**Oberer Geschirrkorb schleift an der Außentür
neue Außentürdichtung ET-Nr. 426 976**

Betroffene Modelle: Alle DIVA 60cm Modelle, deren PNC mit 911 9xx xxx beginnt.

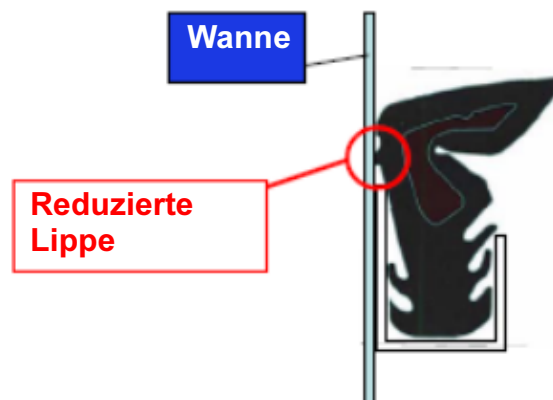
Wir informieren Sie, dass eine neue Außentürdichtung in alle ab März 2007 hergestellten 60cm Geschirrspüler (Seriennr. 710xxxxx) eingeführt wurde. Die Änderung besteht darin, daß die Lippe, die in Kontakt mit der Wannenwand kommt (siehe Abb), reduziert wurde.

Bei technischen Eingriffen in Geräte mit Seriennummern vor 710xxxxx, wegen Interferenzen zwischen der oberen Korbschiene und der Außentürdichtung muss die neue Außentürdichtung verwendet werden.
